Title - Sujet Agrandissement Corcan Drummondville		
Solicitation No. - N° de l'invitation 21301-134294/A		Amendment No. - N° modif. 003
Client Reference No. - N° de référence du client 21301-13-4294		Date 2012-10-10
GETS Reference No. - N° de référence de SEAG PW-\$MTC-480-12147		
File No. - N° de dossier MTC-2-35157 (480)		CCC No./N° CCC - FMS No./N° VME
Solicitation Closes - L'invitation prend fin at - à 02:00 PM on - le 2012-10-19		Time Zone Fuseau horaire Heure Avancée de l'Est HAE
F.O.B. - F.A.B. Plant-Usine: <input type="checkbox"/> Destination: <input checked="" type="checkbox"/> Other-Autre: <input type="checkbox"/>		
Address Enquiries to: - Adresser toutes questions à: Belisle, France		Buyer Id - Id de l'acheteur mtc480
Telephone No. - N° de téléphone (514) 496-3881 ()		FAX No. - N° de FAX (514) 496-3822
Destination - of Goods, Services, and Construction: Destination - des biens, services et construction:

**Projet : Agrandissement ateliers Corcan
Service correctionnel Canada, SCC Drummondville**

Addenda A-001

Addenda n°: **AM01**
 Date : 5 octobre 2012
 Dossier n° : 345-3701
 Projet : Agrandissement des ateliers CORCAN

SCHÉMA DE CONTRÔLE DE L'ÉCHANGEUR / AIR EXCHANGER CONTROL SCHEMATIC

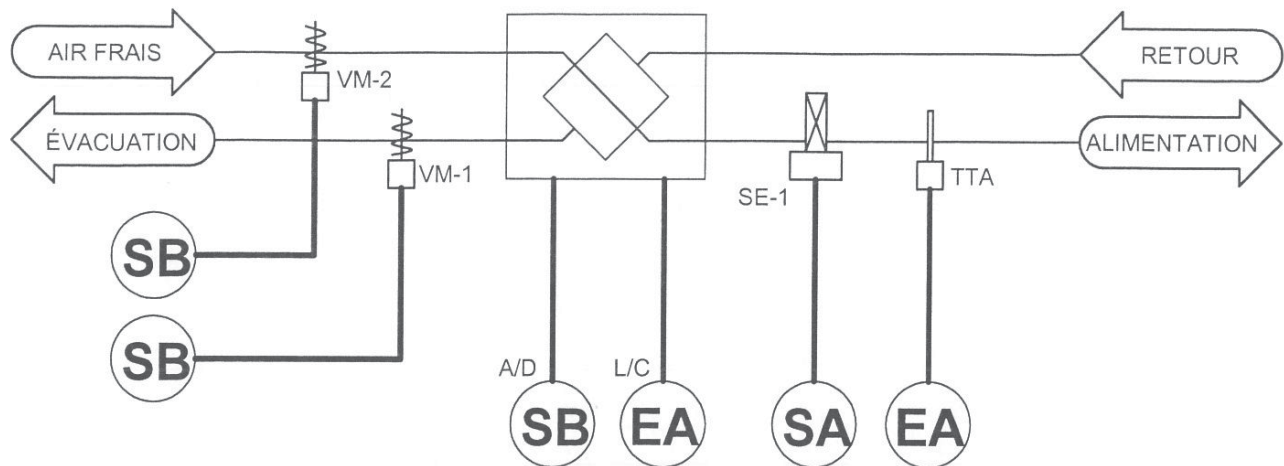
1.2 Sur le schéma de contrôle de l'échangeur. Identification des volets motorisés et du serpentin. Ajout de la séquence de contrôle de l'échangeur. Voir extrait de plan.

Séquence de contrôle de l'échangeur :

Selon l'horaire programmé au contrôleur principal, L'échangeur est démarré via un relais (démarreur magnétique) fourni et installé par l'entrepreneur en contrôle. Les volets VM-1 et VM-2 (moteurs bas voltage) sont énergisés et ouvert. En cas de panne de courant, les ressorts de rappel ferment les volets. Le serpentin électrique SE-1 module le triac afin de maintenir son point de consigne via une sonde de température de gaine TTA. La température est ajustable au contrôleur principal. Tous le filage bas voltage est fourni et installé par l'entrepreneur en contrôle. Le filage de pouvoir 120 volt et plus est par l'entrepreneur électricien. La coordination des raccords et besoins entre ces deux disciplines doit être fait par l'entrepreneur en contrôle et le général.

SÉQUENCE DE CONTRÔLE DE L'ÉCHANGEUR :

SELON L'HORAIRE PROGRAMMÉ AU CONTRÔLEUR PRINCIPAL, L'ÉCHANGEUR EST DÉMARRÉ VIA UN RELAIS (DÉMARREUR MAGNÉTIQUE) FOURNI ET INSTALLÉ PAR L'ENTREPRENEUR EN CONTRÔLE. LES VOILETS VM-1 ET VM-2 (MOTEURS BAS VOLTAGE) SONT ÉNERGISÉS ET OUVERT. EN CAS DE PANNE DE COURANT, LES RESSORTS DE RAPPEL FERMENT LES VOILETS. LE SERPENTIN ÉLECTRIQUE SE-1 MODULE LE TRIAC AFIN DE MAINTENIR SON POINT DE CONSIGNE VIA UNE SONDE DE TEMPÉRATURE DE GAINÉ TTA. LA TEMPÉRATURE EST AJUSTABLE AU CONTRÔLEUR PRINCIPAL. TOUS LE FILAGE BAS VOLTAGE EST FOURNI ET INSTALLÉ PAR L'ENTREPRENEUR EN CONTRÔLE. LE FILAGE DE POUVOIR 120 VOLT ET PLUS EST PAR L'ENTREPRENEUR ÉLECTRICIEN. LA COORDINATION DES RACCORDS ET BESOINS ENTRE CES DEUX DISCIPLINES DOIT ÊTRE FAIT PAR L'ENTREPRENEUR EN CONTRÔLE ET LE GÉNÉRAL.
